Comune di Sabbioneta

Piano di Governo del Territorio seconda variante generale

Piano di Governo del Territorio
Proposta di controdeduzioni
ai pareri ed alle osservazioni pervenuti a seguito dell'adozione

A. Parere della Regione Lombardia

Estratto Tavola DdP21

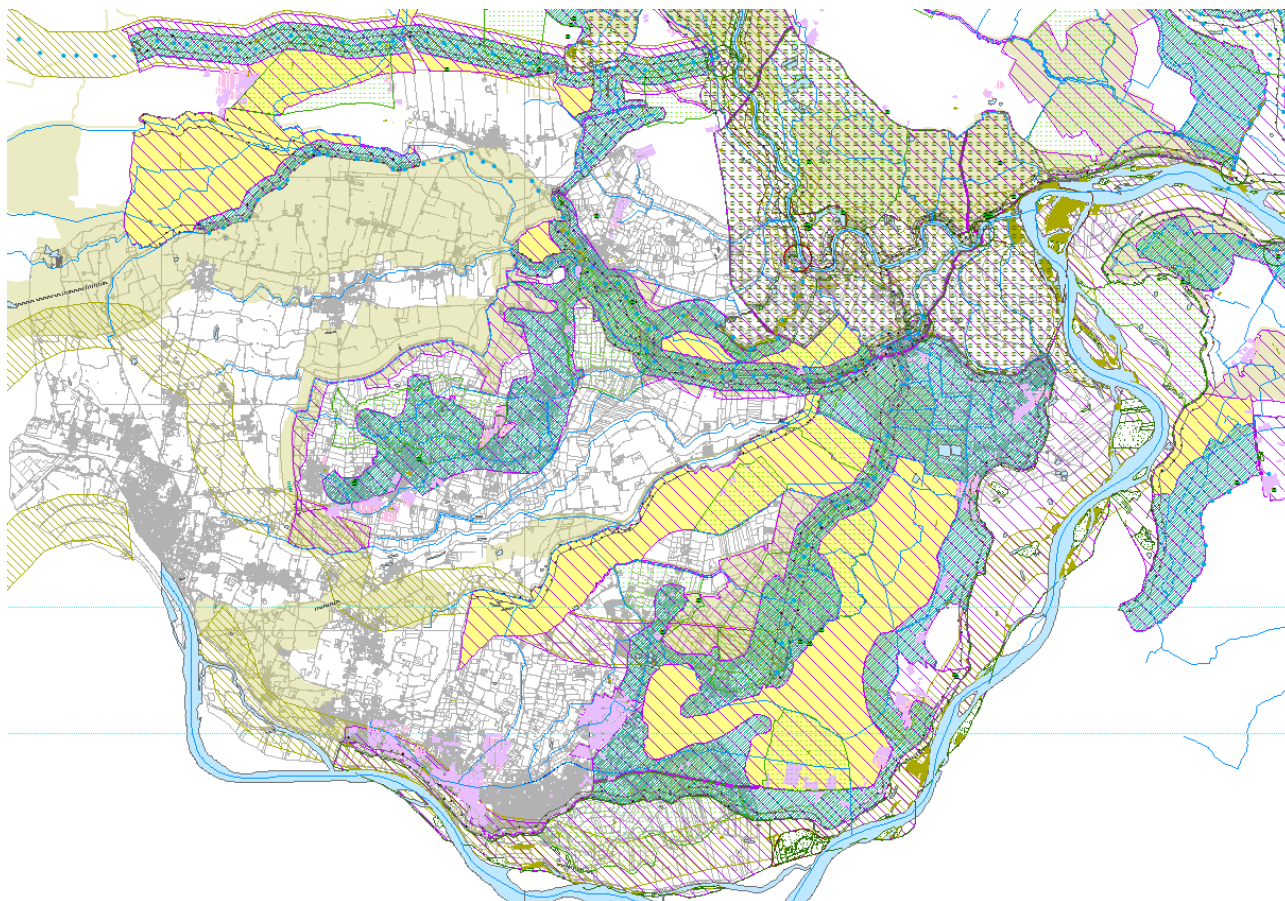
Rispetto alla Rete Ecologica Comunale, pur riconoscendo che il Piano individua buona parte degli elementi naturalistici ed ecosistemici esistenti, si invita il Comune a completare tale individuazione con i seguenti elementi proposti dalla Rete Ecologica Regionale e dalla scheda nn. 157-158 “Po di Casalmaggiore” per il territorio del Sabbioneta:

- Elementi di secondo livello: aree agricole tra Commessaggio e Cicognara e aree agricole tra Commessaggio e Gussola;
- Corridoio regionale primario a bassa o moderata antropizzazione passante fra Casalmaggiore e Sabbioneta;
- Varco RER da deframmentare in corrispondenza del Corridoio regionale primario all'altezza della SP 420.

Si propone di accogliere la richiesta innanzitutto implementando la tavola della rete ecologica del Documento di Piano con gli elementi della Rete Ecologica Regionale.

Aggiornamento della tavola DdP21 e relativa legenda con gli elementi della RER.

Estratto tavola PdR2 adottata

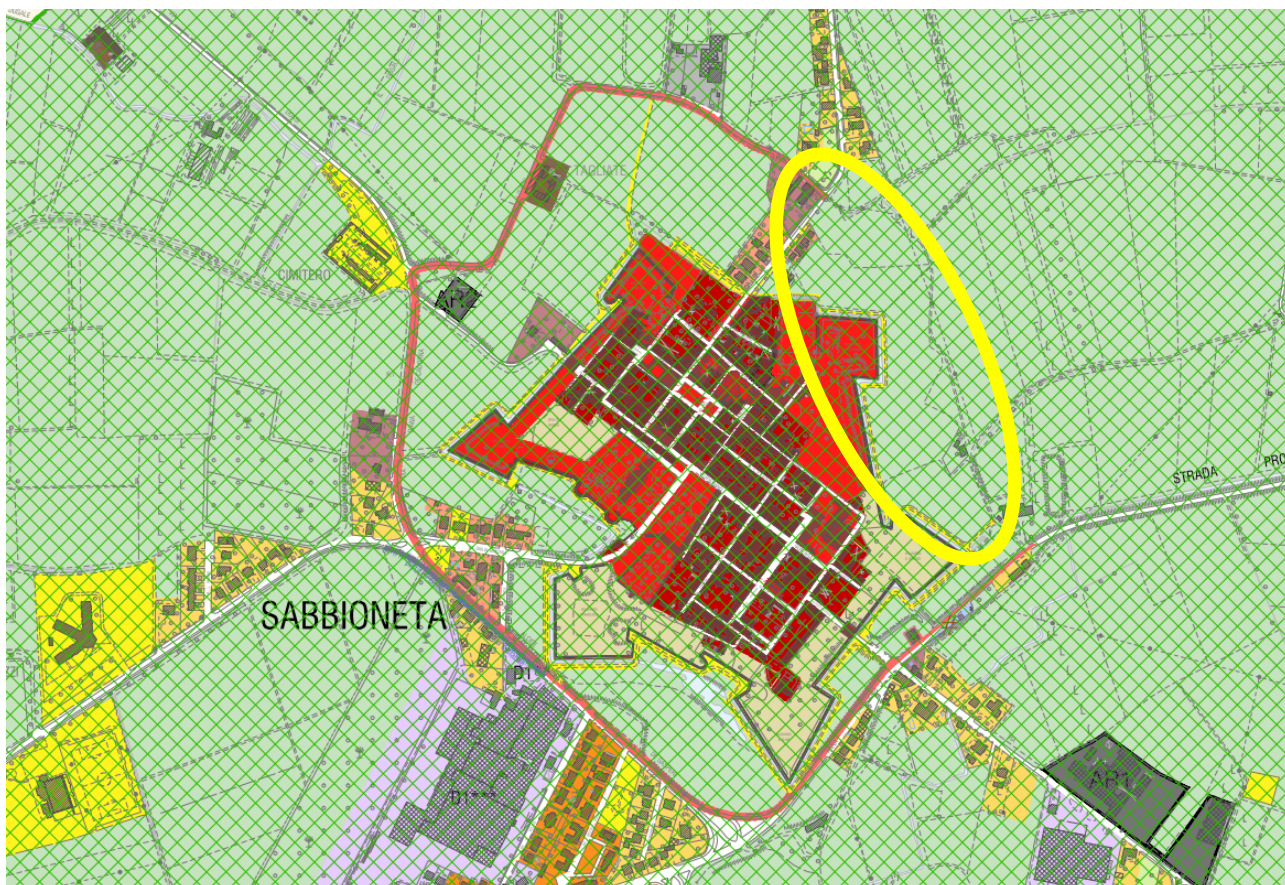
Si segnalano alcuni errori materiali riscontrati nella lettura degli elaborati del PGT:

- la mancata indicazione del "Parco della Villa Cantoni", quale immobile di notevole interesse pubblico assoggettato a tutela ai sensi dell'art. 136 comma 1, lett. b) del D.Lgs. 42/2004, riconosciuto con Decreto Ministeriale del 6 marzo 1952;
- la rappresentazione parziale del "Sito Unesco" nella tavola PdR 3 "Previsioni di piano", omesso a est della città murata;
- la mancata rappresentazione del "vincolo R2" nella tavola PdR 2 "Carta dei vincoli di piano", riportato tra le voci di legenda della stessa e già individuato nel PGT vigente, che prevede una "Disciplina particolare per l'esercizio delle attività industriali in area buffer" di cui all'art. IV.2 delle NTA del Piano delle Regole.

Si propone di rettificare tutti gli errori materiali segnalati. Si riportano a seguire le modifiche proposte all'elaborato PdR 3 e DdP2/PdR2 .

Proposta di modifica tavola PdR2 oggetto di approvazione

Estratto tavola DdP2 adottata (la tavola PdR2 è analoga)

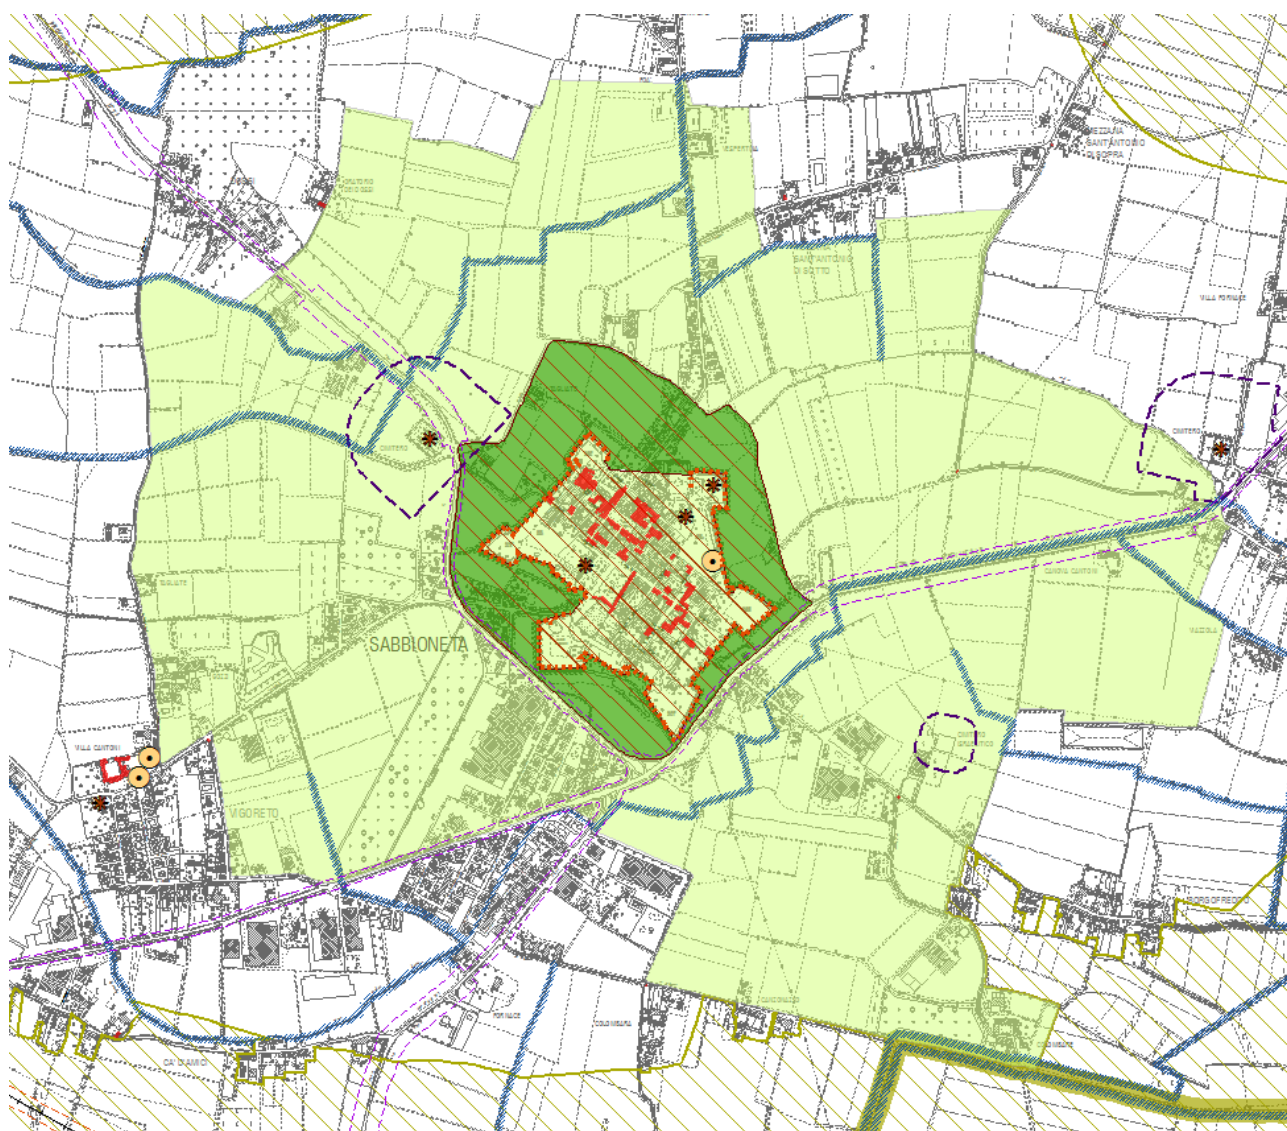
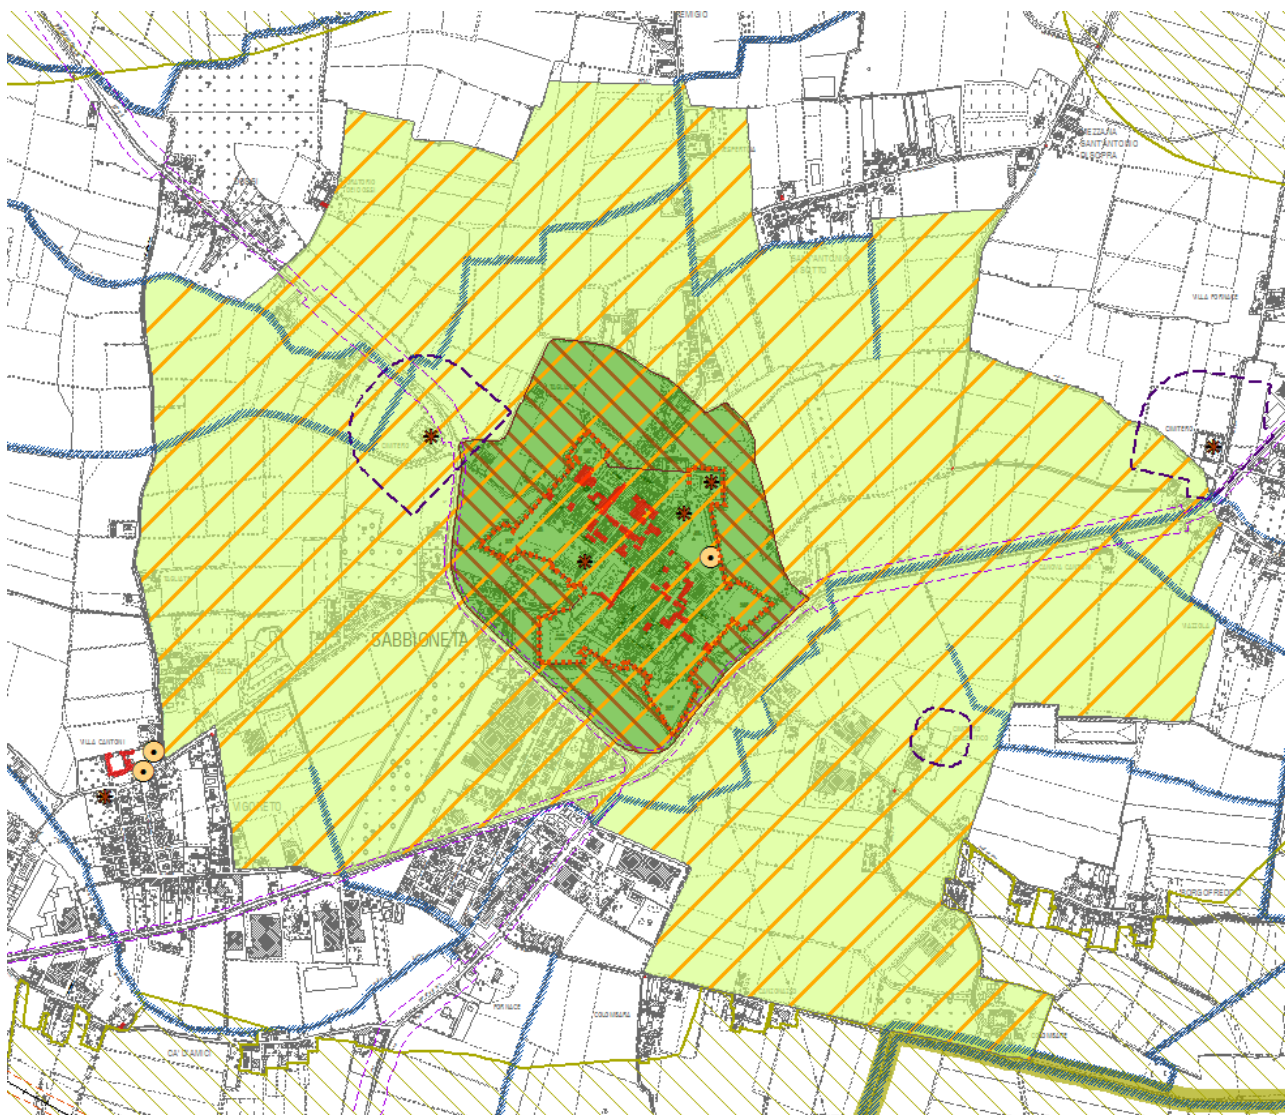
Nella tavola DdP 2 “Vincoli sovraordinati”, si chiede di precisare il perimetro della core area e della buffer zone del Sito patrimonio mondiale, modificando la legenda in modo che siano chiaramente individuabili core area e buffer zone del Sito Patrimonio Mondiale; si ritiene che il vincolo definito “comunale” non essendo sovraordinato, non vada riportato in questa tavola.

Si propone di modificare come richiesto gli elaborati DdP2 e PdR2. Gli elaborati modificati sono riportati a seguire.

Proposta di modifica tavola DdP2 oggetto di approvazione (la tavola PdR2 è analoga)

ESTRATTO di P.G.T.- DOCUMENTO di PIANO - TAVOLA 1

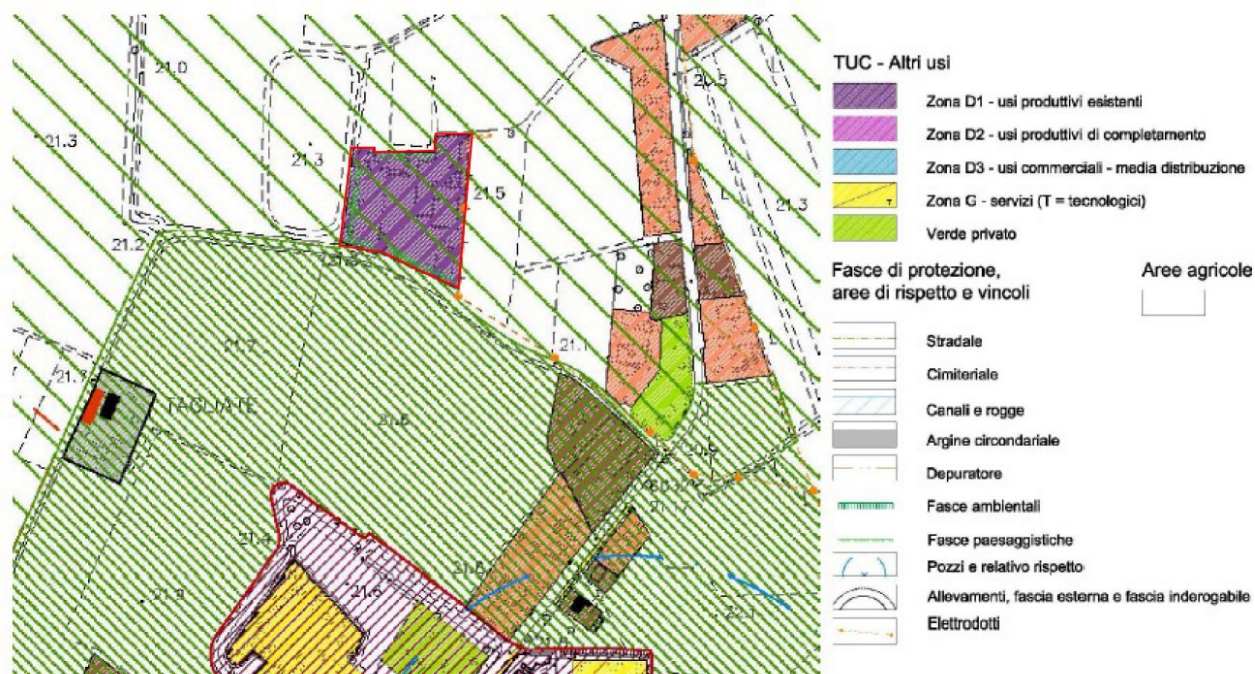
Tipo di osservazione: richiesta cambio azionamento

L'eventuale accoglimento dell'osservazione implicherebbe una modifica rilevante, implicando la riconversione fisica e funzionale di un comparto situato in zona buffer, senza che tale modifica possa essere sottoposta ai pareri degli enti competenti a meno di non riadottare lo strumento urbanistico, né tantomeno alla procedura di VAS, conclusasi a monte dell'adozione stessa. Si propone pertanto di respingere l'osservazione. Si propone quindi di rigettare l'osservazione in oggetto.

Estratto della tavola PdR.3a e 3e adottata

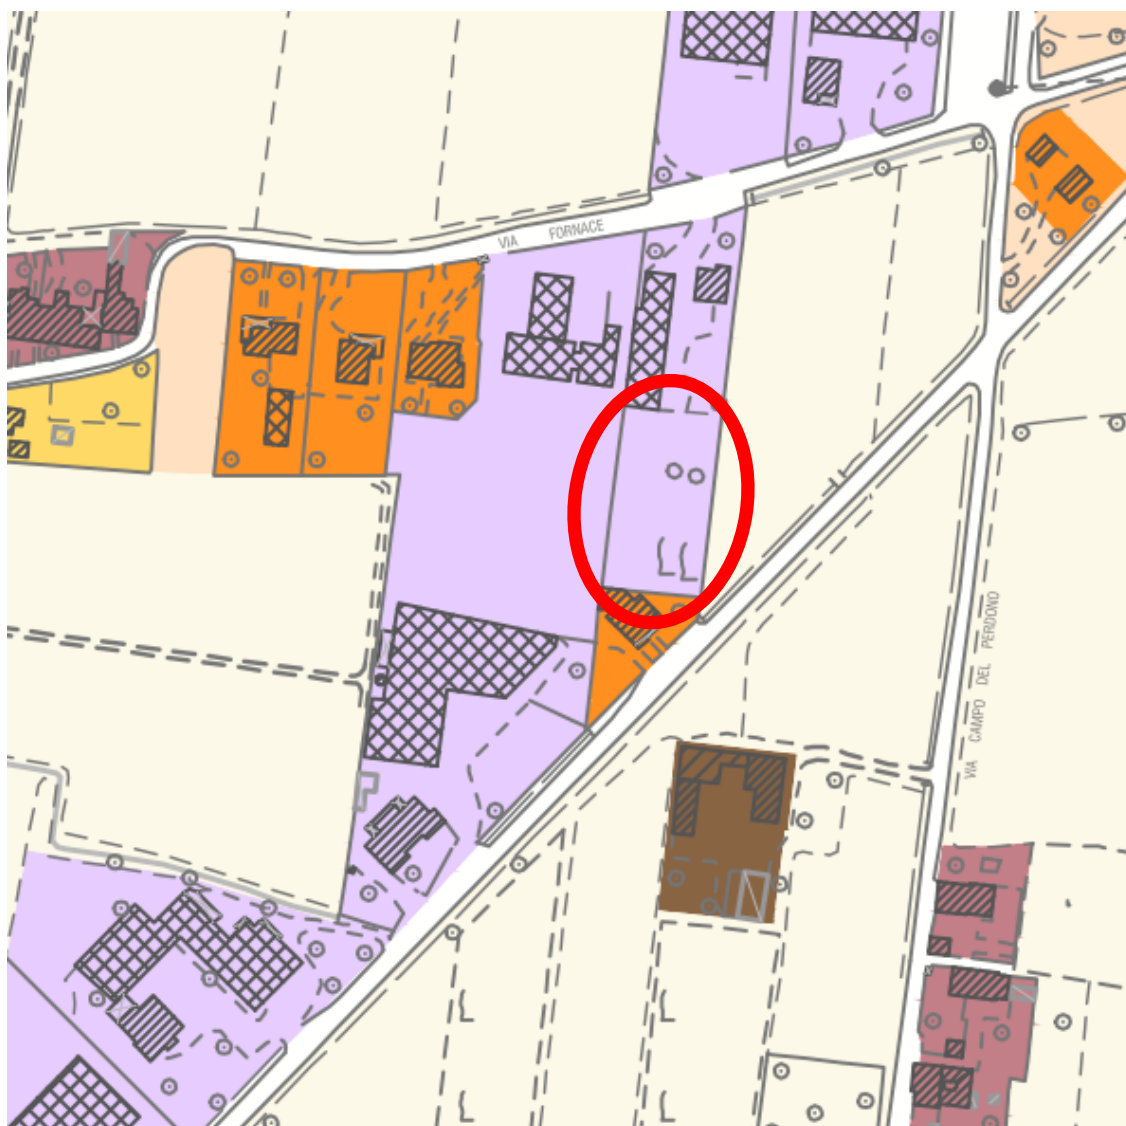
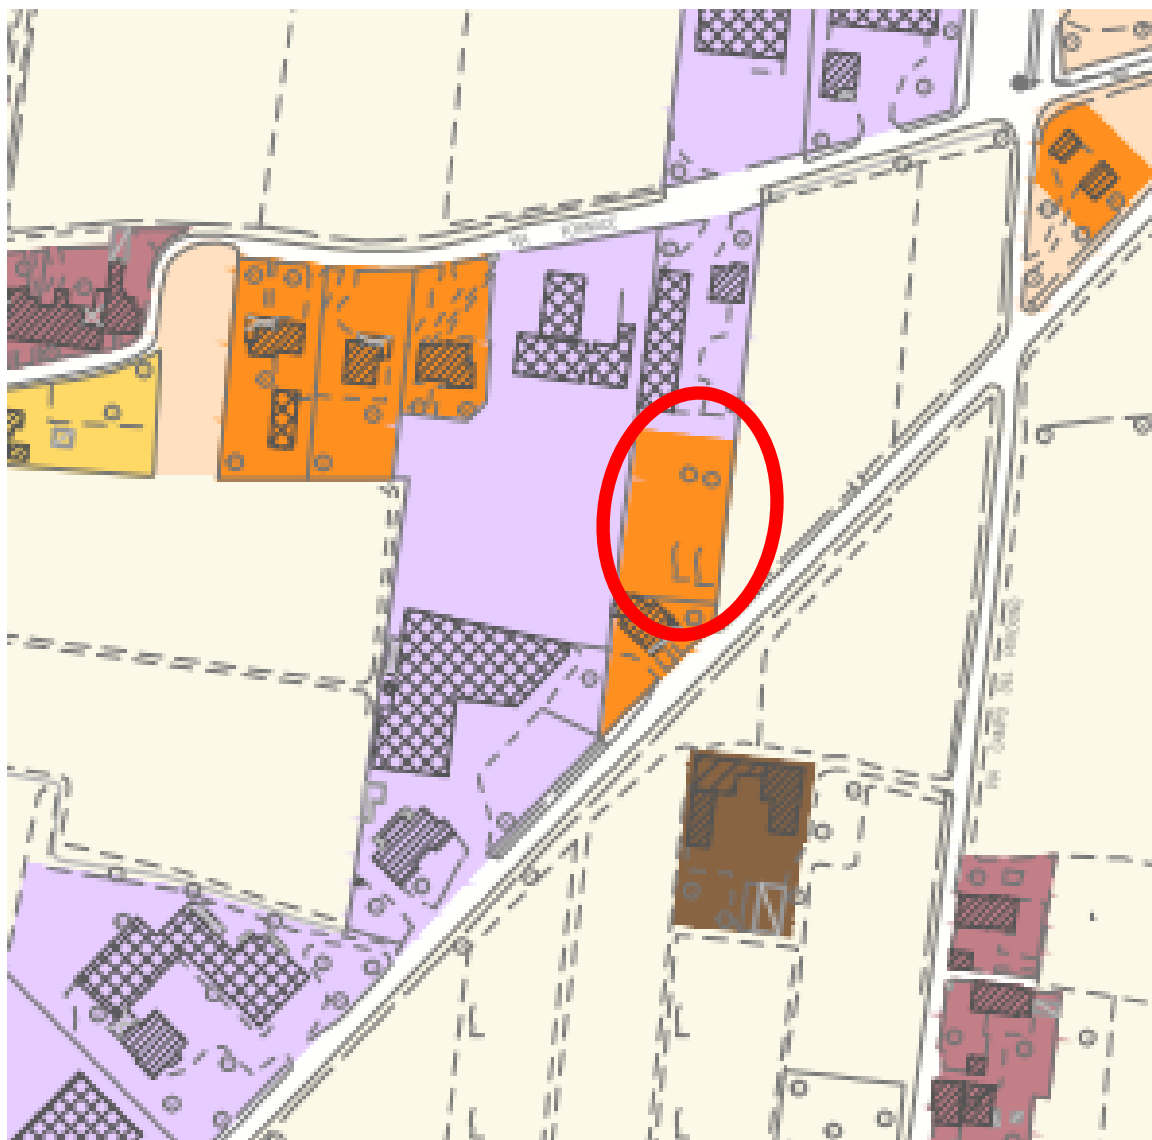
Oggetto dell'osservazione: riclassificazione dell'edificio da industriale (D1) a residenziale, essendo il terreno adiacente ad abitazione di residenza.

L'area in oggetto, attualmente libera, risulta effettivamente adiacente ad un lotto residenziale, il cui fabbricato è peraltro edificato a confine. Tale contiguità suggerisce una naturale vocazione dell'area stessa come pertinenza del fabbricato e filtro verso i fabbricati industriali più a nord.

Si propone quindi di accogliere l'osservazione. Per la conseguente modifica agli elaborati di piano (serie PdR3) si riporta a seguire il confronto tra le tavole del piano adottato e la proposta di modifica.

Proposta di modifica della tavola PdR.3a e 3e oggetto di approvazione
